COMUNE DI CAMPO NELL'ELBA
Provincia di Livorno

**OGGETTO: CORREZIONE DI ERRORI MATERIALI AI SENSI DELL'ART. 21 DELLA
L.R.T. 65/2014_ PIANO OPERATIVO COMUNALE**

Book Estratti cartografici di rettifica

Relazione del Responsabile dell'Area Tecnica – Edilizia, Urbanistica, Demanio

San Piero in Campo - scala 1:2000

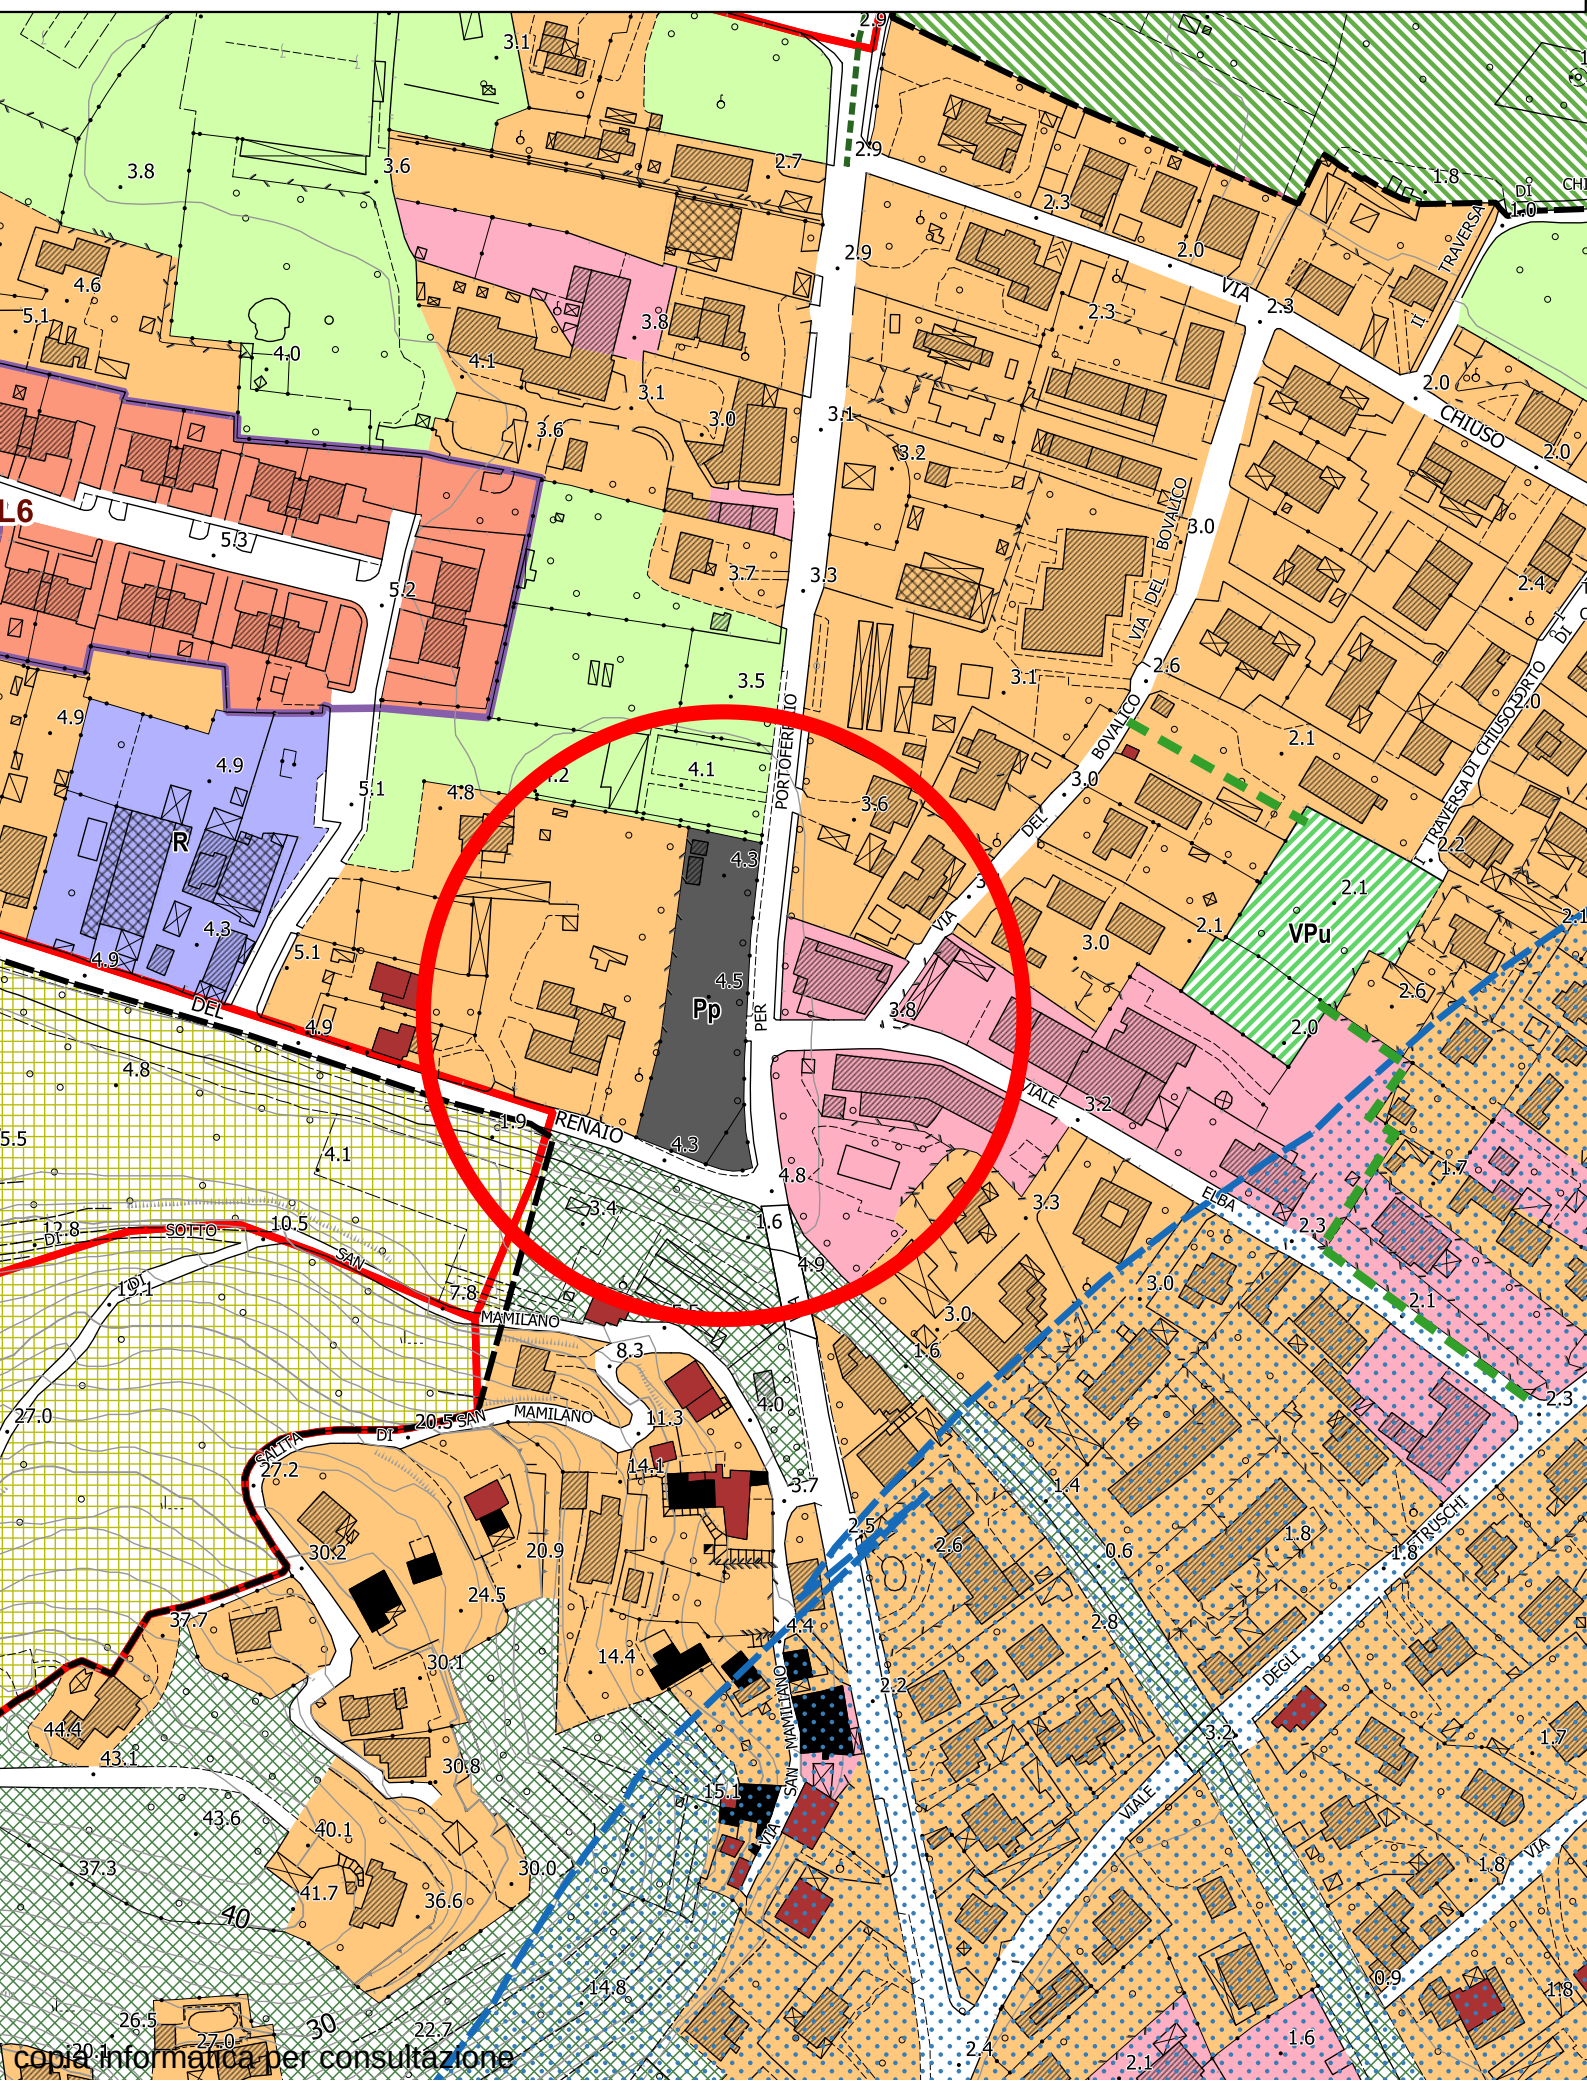
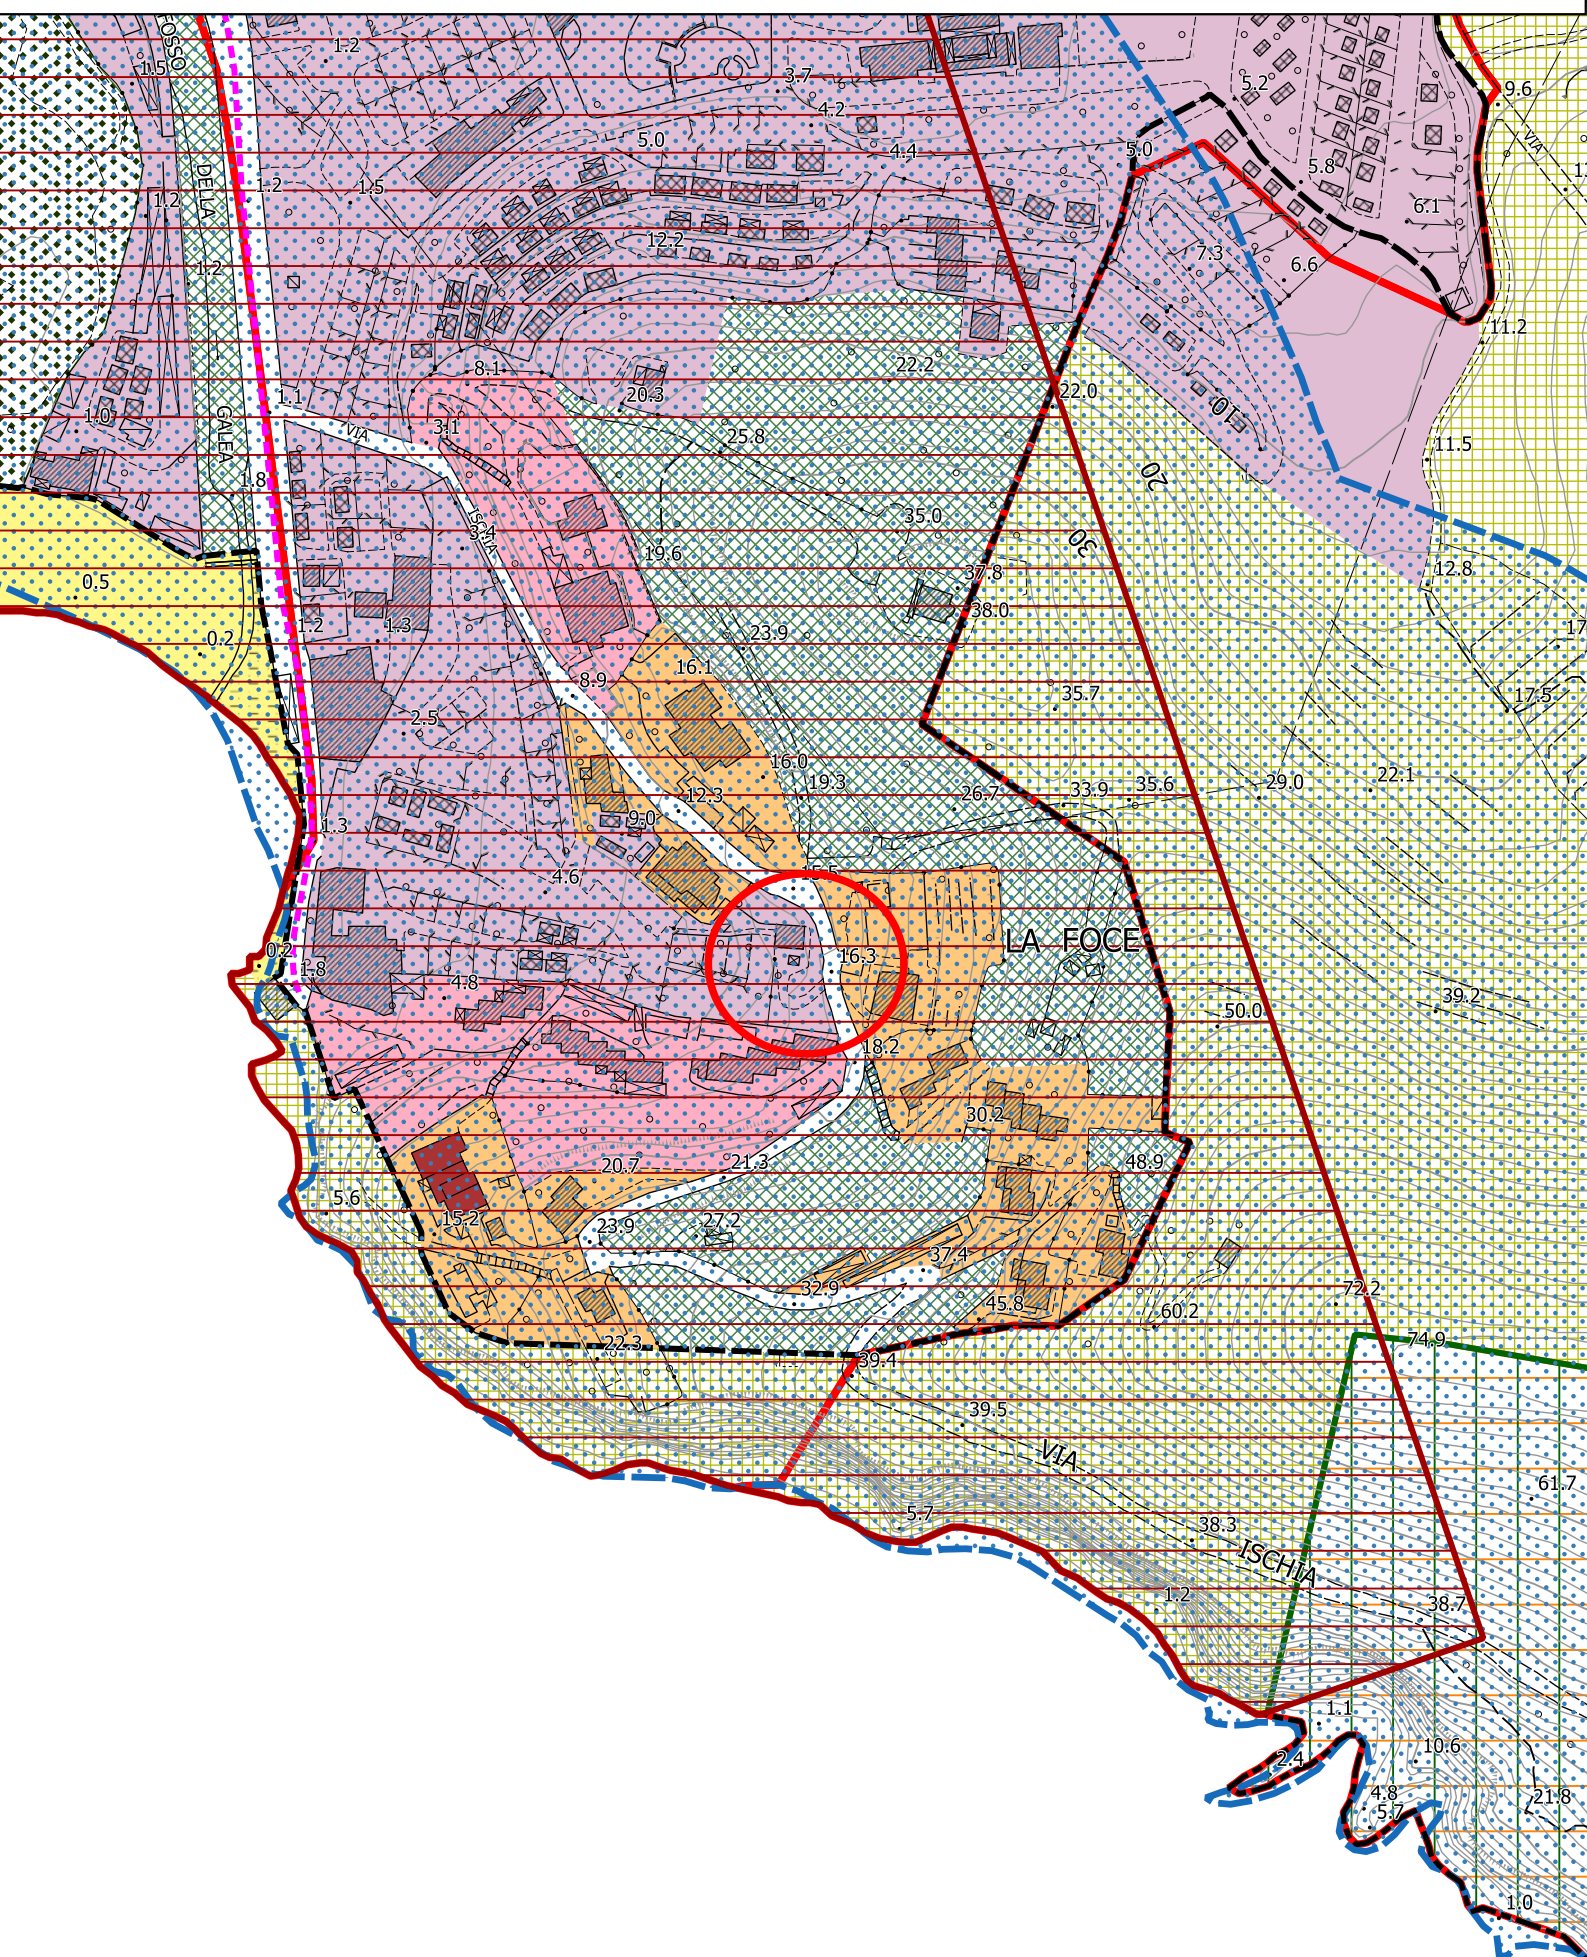
Identificativo	Esito
01	<i>Trattasi di errori relativi al perimetro delle aree ricomprese all'interno del Parco Nazionale dell'Arcipelago Toscano, in Loc. La Piastraia e in Loc. San Piero, dovuto alla errata sovrapposizione degli shape file del POC sulla cartografia del Piano del Parco. Si procede a modificare la cartografia del POC Tav 3a e Tav. 3d</i>
01	<i>Trattasi di un errore dovuto alla mancata rappresentazione della campitura indicata in legenda per i Parchi e Giardini Privati di rispetto ed integrazione degli insediamenti urbani. Si procede a modificare la cartografia di POC Tav. 3b</i>

01	<i>Trattasi di un edificio di antica formazione che, contrariamente a quanto indicato nel catasto leopoldino, è stato classificato come presente al 1897 mentre l'edificio risulta essere stato edificato nel 1915. Si procede alla correzione modificando la cartografia del POC Tav. 3b classificando l'edificio di antica formazione presente al 1954</i>
02	<i>Trattasi di un edificio in Loc. La Foce ricompreso nel Tessuto delle strutture ricettive contrariamente alla destinazione d'uso residenziale, impressa sin dall'origine della costruzione. L'edificio si trova a margine del Tessuto ed in continuità con altri edifici residenziali già non ricompresi nel tessuto alberghiero. Si procede con la correzione della cartografia del POC Tav. 3b classificando l'edificio nel Tessuto urbano di recente formazione</i>
03	<i>Trattasi della mancata modifica della cartografia approvata con Delibera di Consiglio Comunale n. 23 del 05/05/2021 in accoglimento dell'osservazione n. 84, prot. 3157 del 05/03/2020 la cui controdeduzione si riporta integralmente: "accoglibile mantenendo la datazione di impianto storico, ma eliminando la permanenza del valore in quanto l'edificio non più riconoscibile". Si procede con la correzione della cartografia del POC Tav. 3d individuando all'edificio come "Edificato di antica formazione senza valore"</i>
